**CCR-VIA -- COMITATO DI COORDINAMENTO REGIONALE PER LA  
VALUTAZIONE D'IMPATTO AMBIENTALE**

**Giudizio n° 2886 del 27/03/2018**

**Oggetto** Dorsale Amatrice-Montereale-L'Aquila: lavori di adeguamento della SS 260 Picente - Lotto IV - Verifica Ottemperanza Giudizio 1330/2009

**Verifica ottemperanza ai sensi art. 28 c. 3 D.Lgs. 152/2006 - ANAS S.p.A.  
SS.260 "Picente" Lotto IV - Dorsale Amatrice - Montereale - L'Aquila**

Fig. 9 – Sezione tipo Galleria Marana (da Elab. S\_01\_01\_01\_05\_T00EG00GENRE03C)

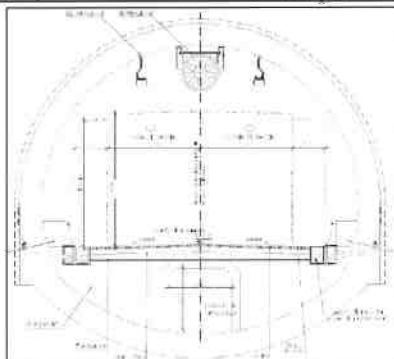
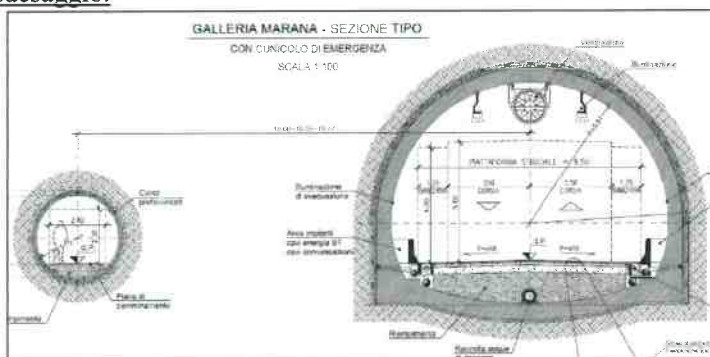
Nel documento sopra citato si riferisce che la principale miglioria introdotta nell'ambito del Progetto Esecutivo (PE) riguarda la sicurezza in galleria ed in particolare il cunicolo di emergenza per l'esodo.

Il PE (introduce una soluzione che migliora le modalità di evacuazione degli utenti in caso di emergenza. In particolare, si è previsto di eseguire lo sfollamento tramite un nuovo cunicolo posizionato lateralmente alla Galleria Marana e parallelo ad essa per tutto il suo sviluppo, giacente alla stessa quota del piano viabile in modo da rendere massimamente agevole l'accesso.

Fig. 12 – Sovrapposizione PD e PE (in rosso) (da Elab. S\_01\_01\_01\_05\_T00EG00GENRE03C)

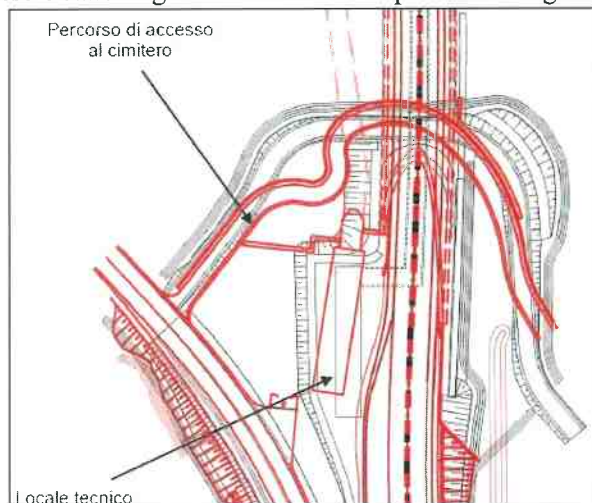
### **3. In sede di progetto esecutivo curare con particolare attenzione la fruizione del cimitero della frazione di Marana**

Il PE ha mantenuto la medesima soluzione architettonica del Definitivo ma ha allungato asimmetricamente il piedritto del becco di flauto sul lato a monte, mascherando la paratia di contenimento e consentendo un ricoprimento delle opere con terreno inerbato più uniforme e naturale, che meglio si inserisce nel contesto. Il percorso di accesso al cimitero è stato migliorato riducendo la pendenza longitudinale massima al 14.2%.

E' stata migliorato il percorso di accesso pedonale al cimitero come già esposte nella precedente sezione IV (vedasi fig. 12).

Fig. 14 – Planimetria confronto PD e PE (in rosso) (da Elab. S\_01\_01\_01\_05\_T00EG00GENRE03C)

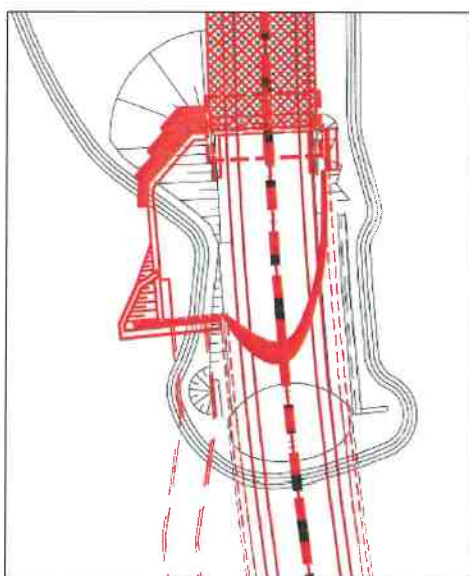
### **2. Mitigare l'impatto del muro di contenimento e delle strutture di calcestruzzo di imbocco delle gallerie per mezzo di sistemi di inerbimento**

In **PE**, in analogia con quanto sviluppato per l'imbocco sud, anche per il Nord è stata adottata la configurazione a becco di flauto asimmetrica con il piedritto lato monte che si allunga gradualmente a coprire tutta la paratia di sostegno fino al Viadotto Mogliette.

Sono state previste opere di miglioramento degli imbocchi come già esposte nella precedente sezione IV (vedasi fig. 11 e 13).

Fig. 15 – Confronto PD e PE (in rosso) (da Elab. S\_01\_01\_01\_05\_T00EG00GENRE03C)

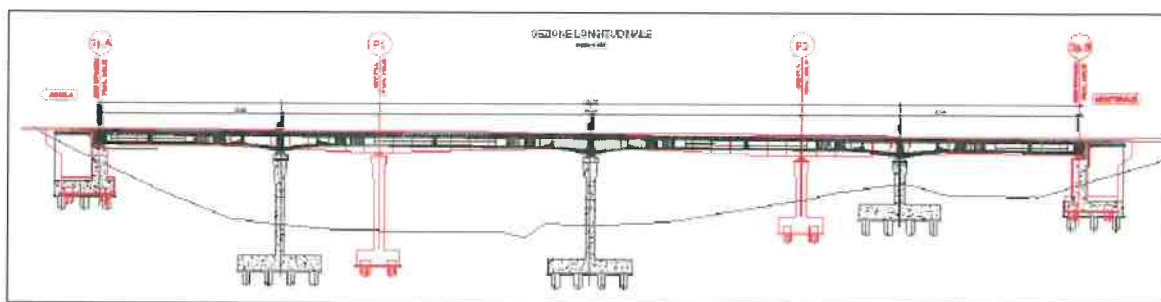
Si è provveduto a sostituire l'impalcato in c.a.p. previsto nel PD con un impalcato in acciaio-calcestruzzo a struttura mista, ottenendo così una struttura più sottile e leggera che ha permesso di allungare le luci delle campate e diminuire il numero di pile.

Rispetto al progetto definitivo, questa modifica non ha introdotto nuovi impatti ma ha conseguito molteplici benefici sulle componenti ambientali, sia in fase di cantiere sia in fase di esercizio:

Fig. 16 – Confronto PD e PE (in rosso) (da Elab. S\_01\_01\_01\_05\_T00EG00GENRE03C)

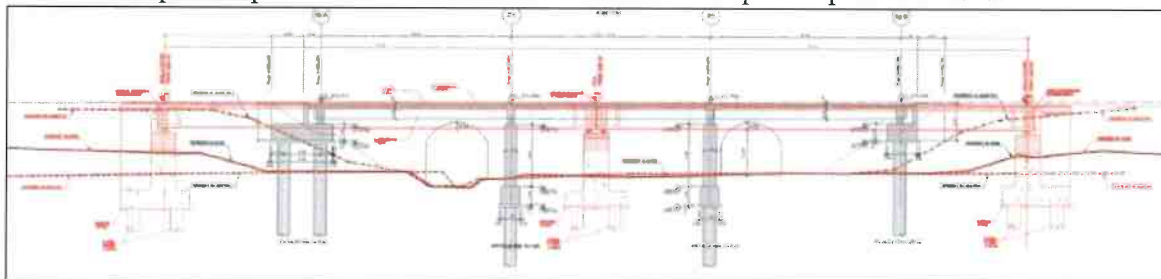
Al fine di realizzare un'opera che potesse meglio inserirsi nel contesto territoriale e valorizzare, si è scelto di accostare ulteriormente il tracciato in progetto al sedime attuale della S.S. 260 e progettare in affiancamento stretto una struttura con impalcato più sottile e leggero che riduca l'impatto visivo della nuova opera su quella esistente in muratura; pertanto, nel PE è stato inserito un ponte a tre campate con travi in c.a.p. di altezza pari a 1.35 m che scopra completamente i fornici attuali e la muratura in pietra tipica della zona.

Fig. 18 - Variazione planimetria. PE (in rosso) (da Elab. S\_01\_01\_01\_05\_T00EG00GENRE03C)

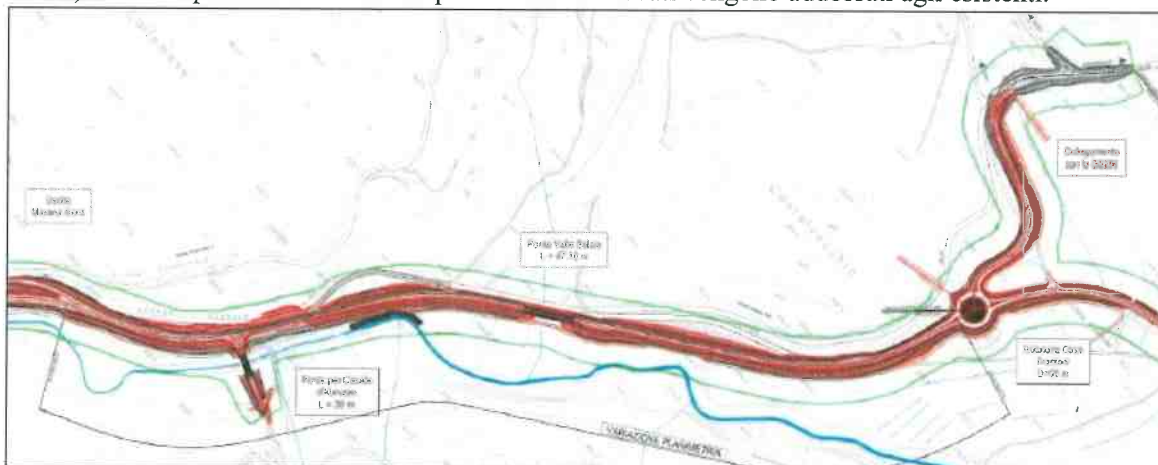
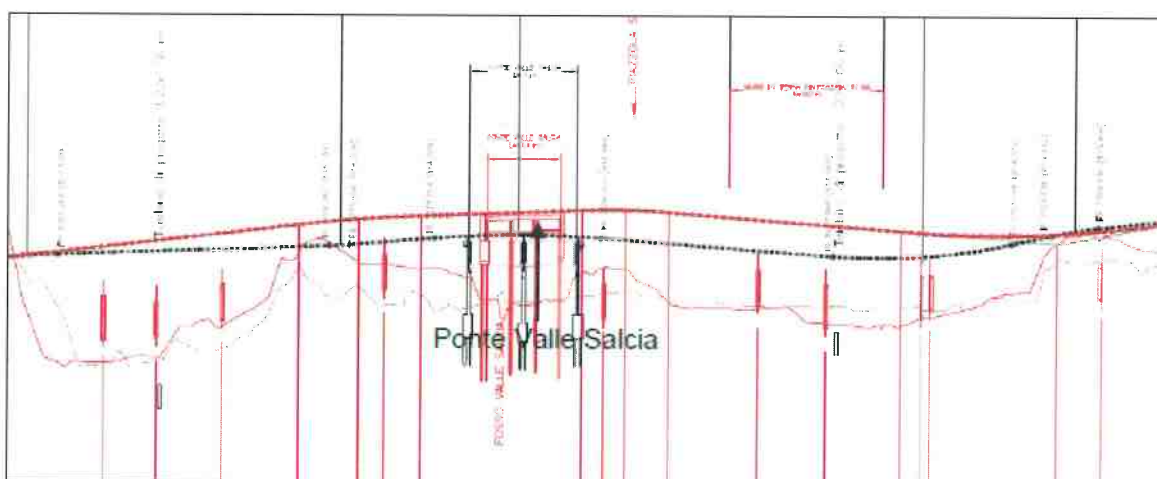
Il tracciato di progetto, a Nord dell'abitato di Marana, prosegue a mezzacosta, parte in nuova sede e parte sul sedime dell'attuale SS 260, in fregio al fiume Aterno. Per minimizzare le aree intercluse residue con la vecchia strada statale ed allontanarsi dall'alveo del corso d'acqua, il tracciato stradale di progetto tra l'uscita di Marana Nord (progr. Km 2+700) e la rotatoria Casa Frantoni (progr. Km 3+972) ha subito lievi spostamenti, sempre all'interno della fascia localizzativa dell'infrastruttura e senza interessare nuove proprietà. La modifica tecnica apporta benefici in termini di tutela del corso d'acqua (in coerenza con quanto richiesto dalla prescrizione n.8 del CIPE) e di occupazione del suolo in quanto i nuovi rilevati vengono addossati agli esistenti.

Fig. 20 – Variazione altimetrica. PE (in rosso) (da Elab. S\_01\_01\_01\_05\_T00EG00GENRE03C)

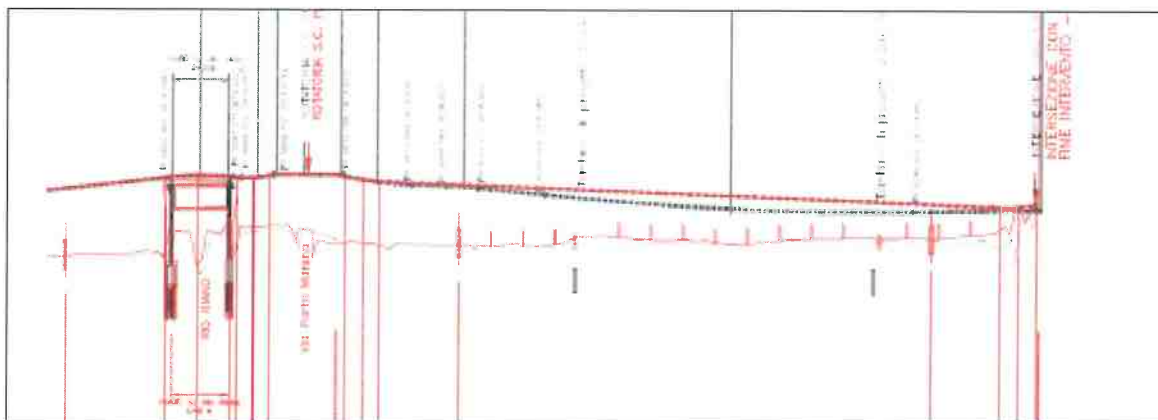
Nell'ambito dello sviluppo del progetto esecutivo, è stato ulteriormente approfondito lo studio idraulico del comportamento del Fiume Aterno e del Rio Riano. Sulla base di questo studio si sono rideterminate le aree di esondazione e la relativa quota di riferimento. L'adeguamento non introduce nuovi impatti sulle componenti ambientali rispetto al PD ma anzi apporta notevoli benefici sulla regimazione delle acque superficiali e migliora la compatibilità idraulica della nuova infrastruttura con i fiumi Aterno e Rio Riano.
